RESPUESTA A CONSULTAS DE LA EMPRESA PRODECO S.A.

CONSULTAS #1

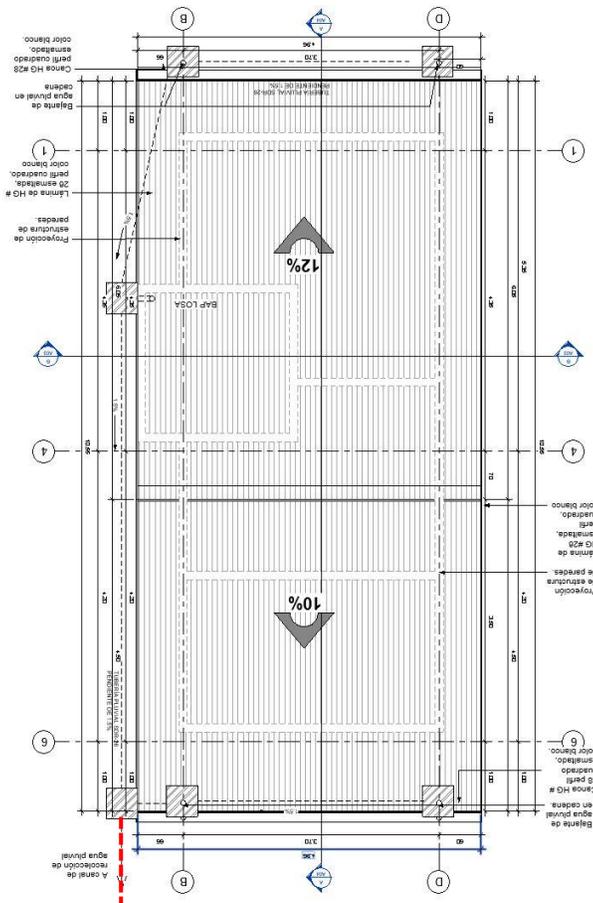
EM4. Cuál es la distancia entre la caja de registro pluvial y el punto de conexión a la red existente.

Para el punto 2 identificado en esa foto: actualmente lo que se tiene son “cruces”, las aguas bajan por tubo bajante cruzan la acera y descargan libres para el caso del edificio administrativo.

Para el punto 1: las aguas bajan y descargan en la cuneta del edificio que llegan a una caja precisamente donde está el punto 1 y cruzan por el área de adoquines para descargar libremente en el área verde.

Pueden utilizar la misma tubería que recoge el agua del techado ubicado contiguo a la sala de conferencias.

NOTA: Aproximadamente un recorrido de 5m hasta punto 3

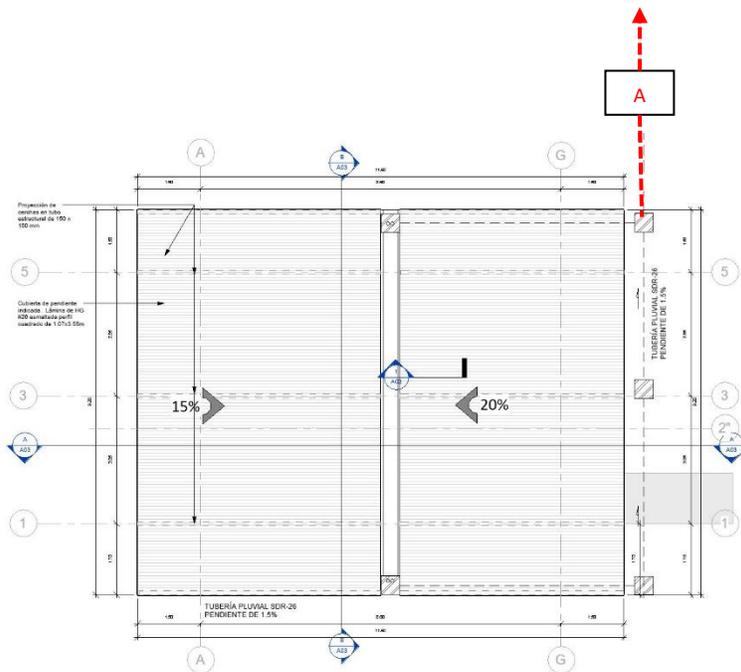
EM8. En lámina A-2 cuál es la cédula de la tubería PVC que recolecta las aguas pluviales, ya que en el mercado no hay cédula 40 para tubo de 75 mm.

Rectificado en planos. Tuberías pluviales: Las tuberías pluviales deben ser SDR-26

DETALLE DE CAJA DE REGISTRO

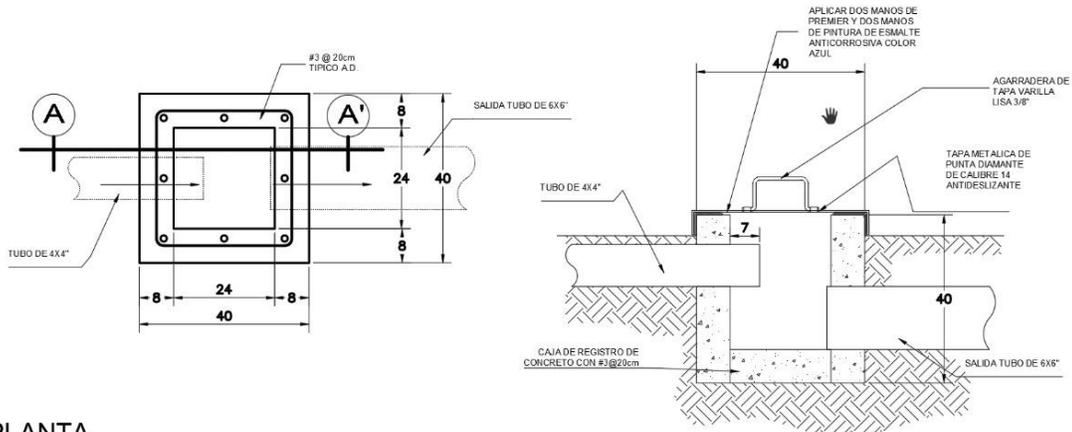
EM9. Cuál es la distancia entre la caja de registro pluvial y el punto de conexión a la red existente.

Llegar a caja "A" (ver detalle) y dejar desfogue hacia río en la parte posterior.

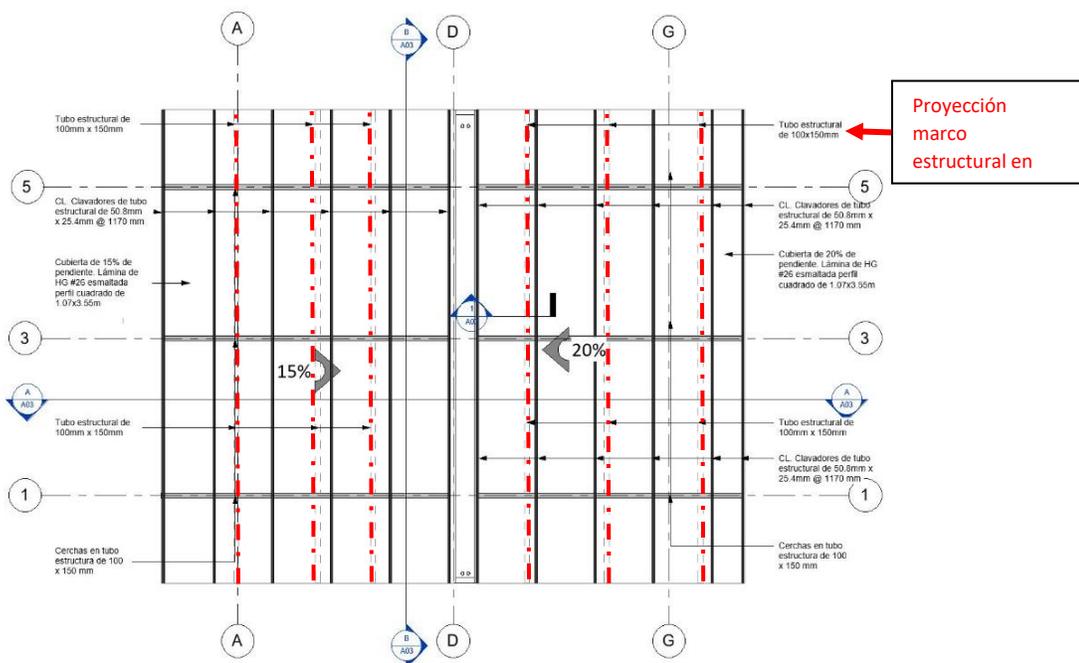
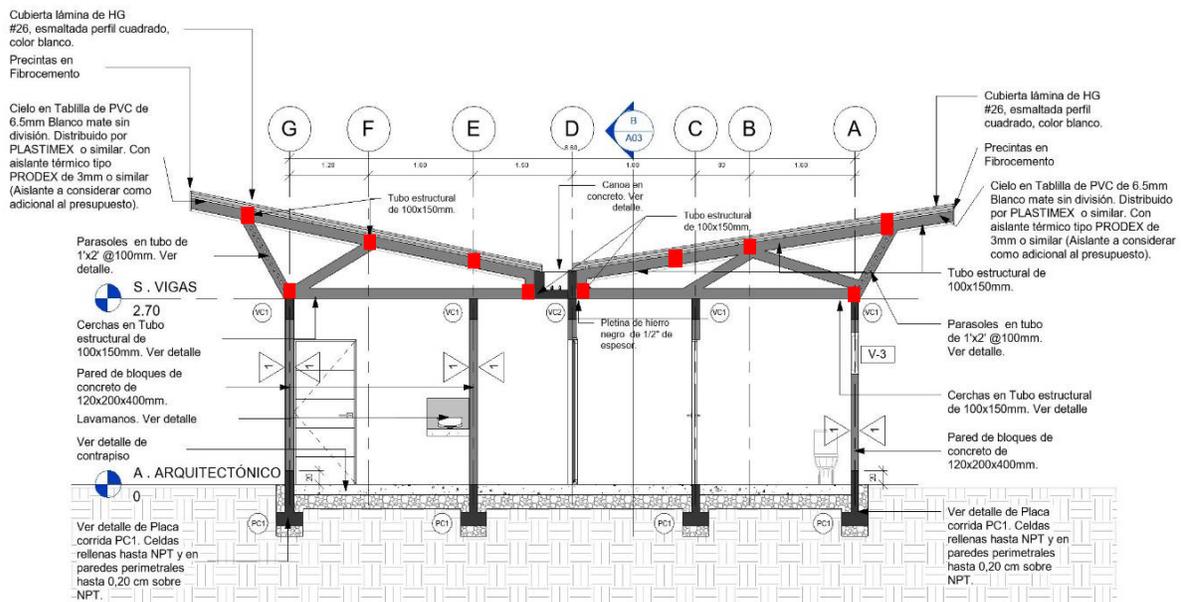
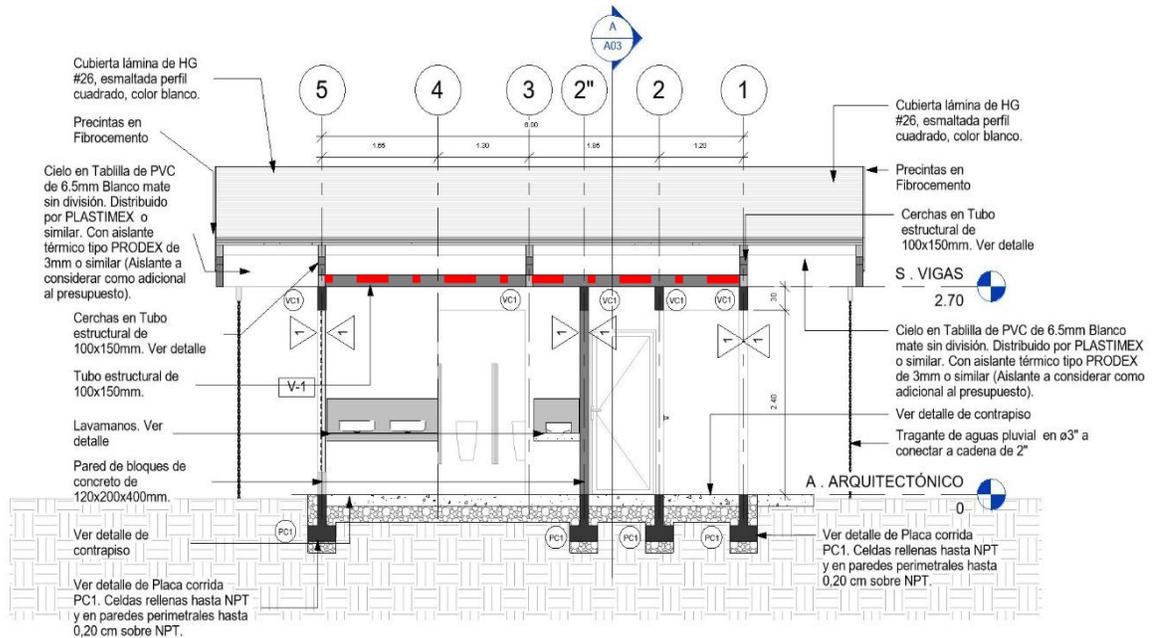
EM13. En el cartel de licitación en las especificaciones técnicas paginas 15,18se hace referencia a los precios unitarios del porcelanato para pisos y paredes Favor aclarar que rige para efectos del presupuesto precio unitario de referencia o el color diseño sugerido (imitación madera o gris), esto porque los precios actuales de estos modelos pueden variar. Ideal poder tener la información del proveedor que les ofreció estos modelos a los precios de referencia para mantener estos precios.

Los porcelanatos son los códigos que se especifican o porcelanatos con características similares y de la misma calidad.

PROVEEDOR QUE SE CONSULTÓ FUE EXPOCERÁMICA.
